Nota van Zienswijzen

Bestemmingsplan 'Oosteind 64' ontwerp d.d. 19 februari 2020

Gemeente Papendrecht

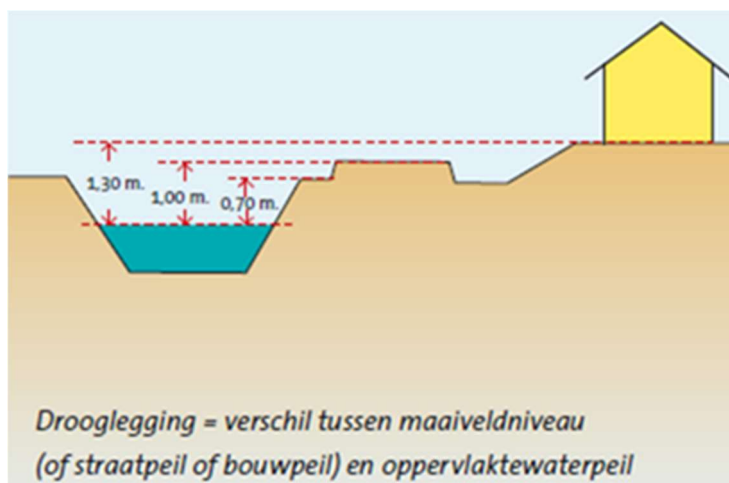
Het perceel Oosteind 68 komt 'in een dal' te liggen en zal daardoor overlast ondervinden van afstromend water. Het vloerpeil van de tussenliggende woningen zou omlaag moeten om het hoogteverschil op te vangen. Het waterschap gaat niet over het vloerpeil. De vloerhoogte van een nieuwe woning wordt voorgeschreven door de gemeente in de omgevingsvergunning.

Er zijn wel ideeën hoe bij het bestaande hoogteverschil de erfscheiding tussen de nieuwe percelen en het erf van indiener vorm kan krijgen. Er zou een keerwand moeten komen van 30 tot 90 cm hoog boven het maaiveldniveau van Oosteind 68, met daarop een gebouwde erfafscheiding van 1,50 tot 1,80 meter. Die afspraken zijn echter niet contractueel vastgelegd.

Het waterschap is één van de overleginstanties, die op grond van artikel 3.1.1 van het Besluit ruimtelijke ordening betrokken zijn bij de zorg voor de ruimtelijke ordening of belast zijn met de behartiging van belangen welke in het plan in het geding zijn. Over de wateraspecten adviseert het Waterschap Rivierenland.

Het waterschap hanteert voor de zogenaamde 'drooglegging' de volgende uitgangspunten:

Rekening houden met grondwater en kwel

De grondwaterstand wordt mede bepaald door de drooglegging van een plangebied. Drooglegging is de maat waarop het maaiveld, het straatniveau of het bouwpeil boven het zomerwaterpeil in de sloot ligt. Doorgaans geldt voor het maaiveld een drooglegging van 0,70 meter, voor het straatpeil een drooglegging van 1 meter en voor het bouwpeil een drooglegging van 1,3 meter.

In haar reactie op het voorontwerpbestemmingsplan heeft het Waterschap gevraagd om aanpassing van het bouwpeil: minimaal NAP -0,62 meter in plaats van NAP – 1,00 meter, zoals aanvankelijk was aangegeven op p. 35 van de toelichting van het voorontwerpplan (par. 4.11.2). Deze reactie zou tot gevolg hebben dat het bouwpeil van de twee woningen aan de zijde van de Tiendweg-Oost zoals aangegeven op de verkaveling in figuur 2.1 van de plantoelichting, zou moeten worden verhoogd van -0.70 m naar -0.62 meter.

Nader overleg tussen de initiatiefnemer en het Waterschap heeft geleid tot de uitkomst dat de hoogteligging van het minimale bouwpeil van de geprojecteerde woningen geen aanpassing behoeft. De gemeente volgt in het belang van het voorkomen van (grond) wateroverlast de adviezen van het waterschap. Deze gelden weliswaar niet als dwingende eis, maar het voorkómen van grondwateroverlast is wel de verantwoordelijkheid van de gemeente en de initiatiefnemer. Te zijner tijd zal bij de aanvraag omgevingsvergunning het vloerpeil van de te bouwen woningen getoetst worden aan de bovengenoemde uitgangspunten en zo nodig in de vergunning worden voorgeschreven.

Om wateroverlast op het lager gelegen perceel van reclamant te voorkomen wordt in het plan van de initiatiefnemer op de erfgrans een keerwand geplaatst en wordt aan de binnenzijde daarvan een drainageleiding gelegd om de afvoer van hemelwater te optimaliseren. De vormgeving van de erfafscheiding is een zaak waarover de initiatiefnemer en reclamant nadere afspraken zullen moeten maken. Het bestemmingsplan laat de bouw daarvan toe: artikel 5.2.4 van de regels bepaalt dat erfafscheidingen vóór de voorgevelrooilijn maximaal 1 meter hoog mogen zijn en erfafscheidingen achter de voorgevelrooilijn maximaal 2 meter. De hoogte wordt gemeten aan de zijde waar het niveau van de grond het hoogst is.
